ANEJO N°17

COORDINACIÓN ORGANISMOS

PROYECTO CONSTRUCTIVO DE LA VARIANTE DE ALTZOLA, GIPUZKOA

Promotor
EUSKAL TRENBIDE SAREA

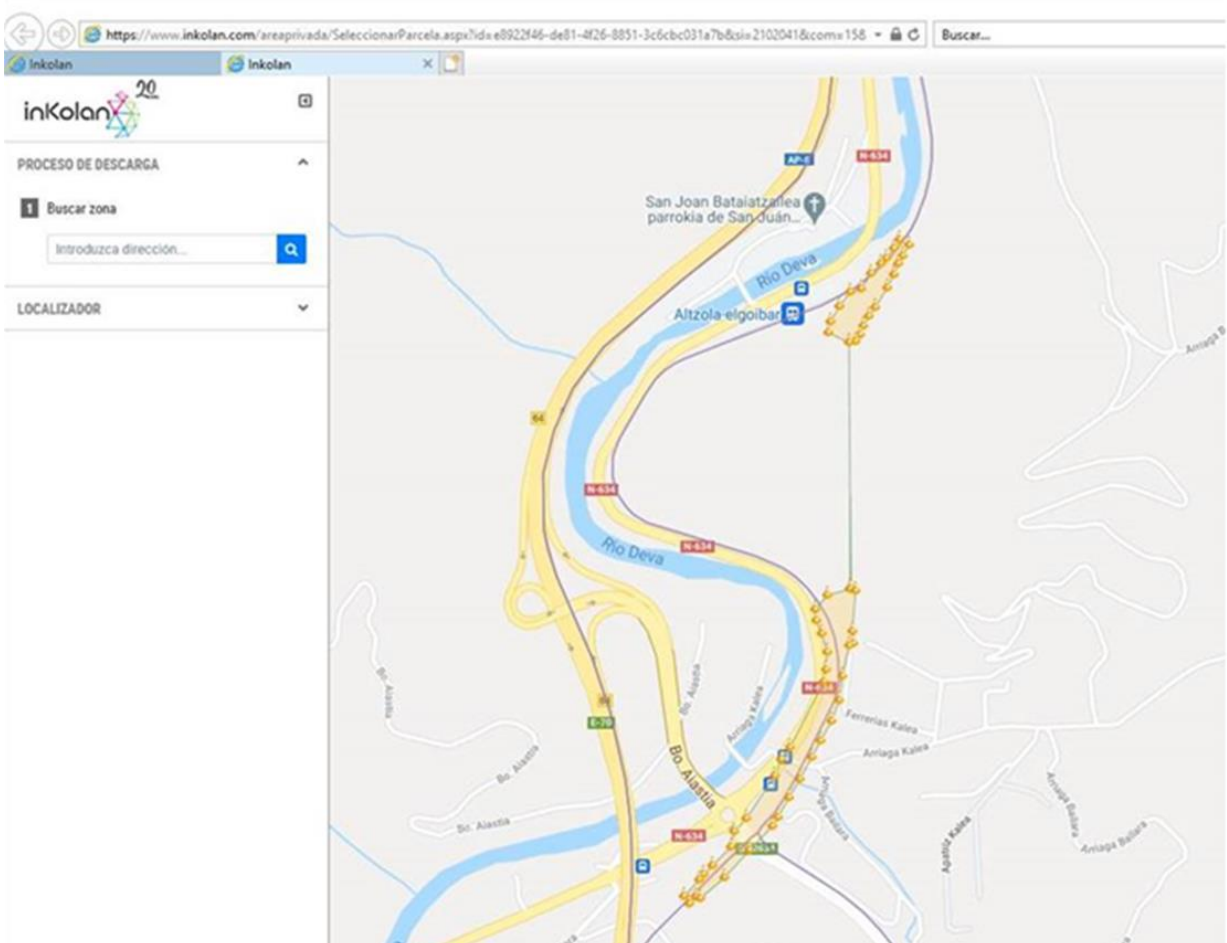
Adjuntamos imagen de Inkolan con el área de descarga que habéis realizado para documentar el proyecto y la línea de fibra óptica del DSGV, que transcurre por vía en canalización de ETS.
